**Verslag huishoudelijke elektrische installatie op laagspanning en zeer lage spanning****Algemeen:**

Referentie: <b>004-20260309-03</b>	Datum controle: <b>09/03/2026</b>
Keurder: <b>004</b>

Eigenaar: <b>Onbekend</b>	EAN-code: <b>541448820060213219</b>
Adres installatie: <b>Wilselsesteenweg 253, 3010 - Kessel Lo</b>	Nummer teller(s): <b>1sag1100198941</b>
Distributienetbeheerder installatie: <b>Fluvius</b>	
Datum uitvoering installatie:	<input type="checkbox"/> Vóór 01/10/1981 <input checked="" type="checkbox"/> Tussen 01/10/1981 en 01/06/2020 <input type="checkbox"/> Vanaf 01/06/2020
Type:	<input checked="" type="checkbox"/> Woonenheid <input type="checkbox"/> Niet-huishoudelijk <input type="checkbox"/> PV <input type="checkbox"/> Batterij <input type="checkbox"/> Laadpaal

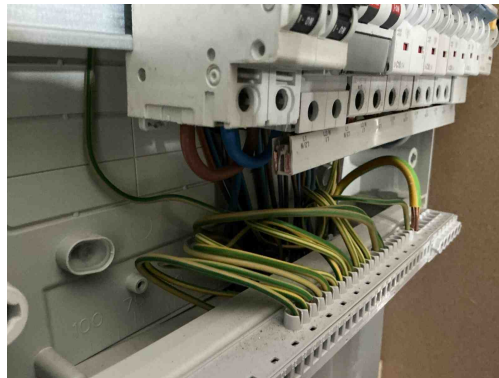
**B17** - De voedingsspanning is niet op elk bord vermeld (Boek 1: 3.1.3.3).  
*Opmerking: Oa bord 1*

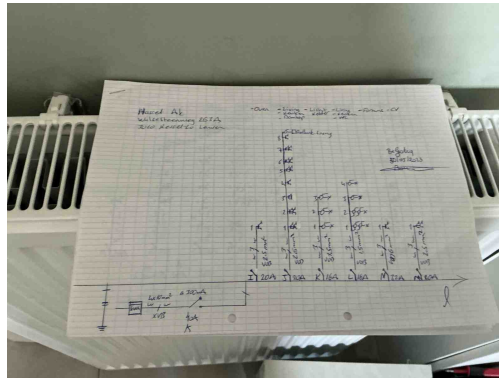
**T21** - Het elektrisch materieel is niet geplaatst volgens de voorschriften van de fabrikant/ regels van goed vakmanschap . (Boek 1: 1.4.1.3)  
*Opmerking: Oa ophangvijzen niet afgedekt, kamgeleider niet correct afgewerkt*

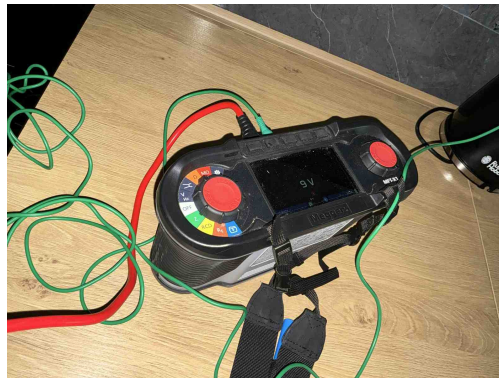
**S32** - Niet alle verplichte gegevens staan op het ééndraadsschema (Boek 1: 3.1.2.2).  
*Opmerking: Oa voedingspanning*

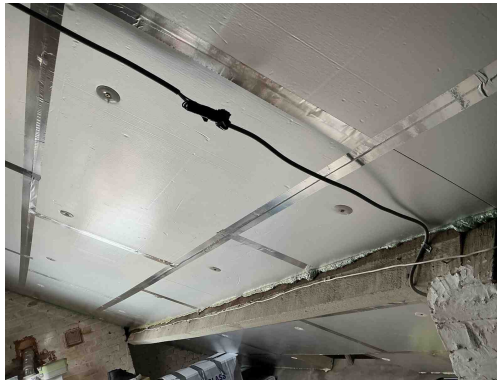
Potentiaal verschil aanwezig op het toestel  
*Opmerking: Oa dampkap keuken*

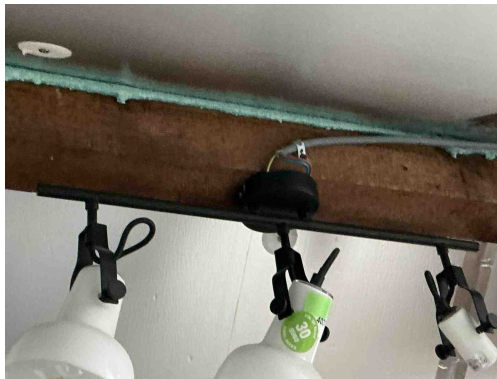
- C21** - Het gebruik van geleiders van het type VOB, zonder bijkomende afscherming is niet toegestaan (Boek 1: 5.2.9.6).  
*Opmerking: Oa zolder*
- C13** - Onvoldoende bevestiging van de leiding(en) (Boek 1: 5.2.9.5).  
*Opmerking: Oa zolder*
- C26** - De verbindingen zijn niet gebeurd in borden, in aftakdozen, aan de klemmen van contactdozen, schakelaars of in de verlichtingstoestellen (Boek 1: 5.2.6.1).  
*Opmerking: Oa zolder*

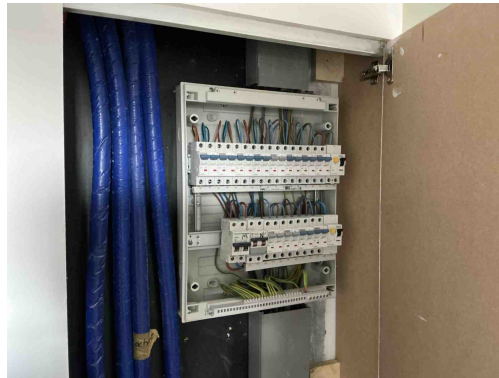
- C21** - Het gebruik van geleiders van het type VOB, zonder bijkomende afscherming is niet toegestaan (Boek 1: 5.2.9.6).  
*Opmerking: Oa zolder*
